SERVICE INFO – INA 0030

Визуальные изменения опорного ролика 532 0138 10

Артикул: 532 0138 10

Рис.1:

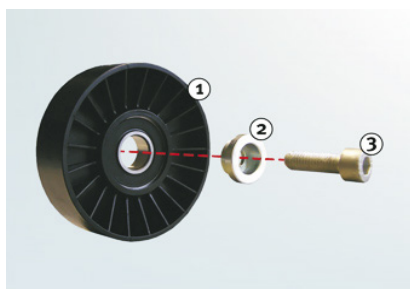
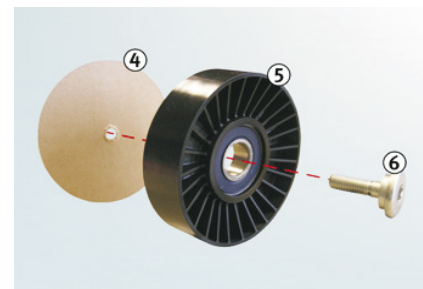
Благодаря нашей непрерывной работе по улучшению продукции, были внесены изменения в опорный ролик, артикул № 532 0138 10.

532 0138 10 – прежняя конструкция

1. Прежняя конструкция обводного ролика
2. Шайба
3. Винт

532 0138 10 – новая конструкция

4. Картонный диск (Фиксатор винта – должен быть удален перед установкой)
5. Новая конструкция опорного ролика
6. Винт (со встроенной шайбой)
